# REGIONE LIGURIA
## DIREZIONE GENERALE AMBIENTE
***Settore Ecosistema Costiero e Acque***

OGGETTO: **S1041** – Procedimento di Verifica di assoggettabilità a VIA sul progetto relativo alla realizzazione di un parco eolico denominato Camponuovo composto da sei aerogeneratori di 4,5 MW ciascuno nel Comune di Cairo Montenotte (SV). Proponente: F.E.R.A. S.r.l. - Milano Comunicazione pubblicazione documentazione per avvio fase pubblica del procedimento di verifica di assoggettabilità a VIA ex art. 19 c. 3 D. Lgs. 152/2006 e contestuale richiesta contributo istruttorio ex art. 4, c. 4, DGR n. 107/2018. *Riscontro*.

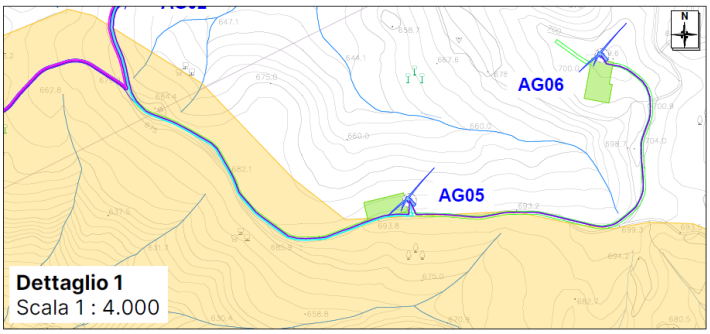
Il documento denominato *CMP-5.28A_Carta dei corpi idrici sotterranei e delle derivazioni idriche* è un documento planimetrico con una rappresentazione puntuale sia delle aree di installazione degli aerogeneratori sia del percorso del cavidotto, della stazione di trasformazione e più in generale delle opere connesse. In tale documento viene evidenziato come l'unica derivazione potenzialmente interferente con il cavidotto sia quella indicata quale SVD1200229, ma non in esercizio e ad uso industriale (non viene riportato peraltro alcun concessionario).

Viene evidenziato, inoltre, (Dettaglio n. 1) come l'aerogeneratore denominato AG05 sia previsto in adiacenza, lungo la perimetrazione dell'acquifero carsico individuato nel PTA denominato Adelasia (IT07GWCASV27), analogamente a parte del cavidotto e della viabilità.

Si ritiene, invece, non sufficiente l'approfondimento richiesto in merito all'aerogeneratore rispetto a detto acquifero, considerando sia la piazzola, anche in fase di cantiere, sia la profondità di fondazione dell'aerogeneratore stesso. Nel documento integrativo, infatti, viene solo riportato quanto peraltro già esplicitato nello Studio Preliminare Ambientale- SPA (prg da 4.4.2.1 a 4.4.2.4), ovvero le tecniche previste ai fini della corretta regimazione e drenaggio delle acque meteoriche relativamente alla fase di realizzazione delle piazzole, alla regimazione idraulica dei percorsi e alle fondazioni (in cls armato) degli aerogeneratori stessi, senza alcuna considerazione di tipo idrogeologico riguardo tale posizionamento.

In relazione alle sorgenti alimentate da tale acquifero si ritiene necessaria una indagine idrogeologica che approfondisca il contesto idrogeologico di tale zona di crinale, considerando che anche tale zona può costituire un'importante zona di ricarica di sorgenti di importanza locale.
